平成 27 年 6 月吉日
株式会社三好キカイ

「D-14 用ジョイントブーツ」の仕様変更のお知らせ

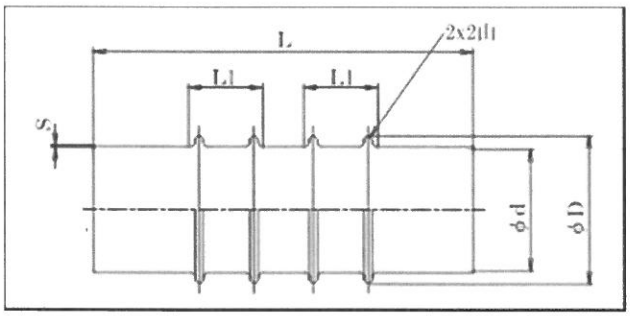
1）旧寸法　　新寸法
外径寸法φD 35mm　　外径寸法φD 40mm

2）仕様変更時期　　2015 年 6 月下旬より

旧寸法

φd	φD	L	S	山数L1
D-14用ブーツ	30	35	88	0.38	2*2

新寸法

φd	φD	L	S	山数L1
D-14用ブーツ	30	40	88	0.38	2*2
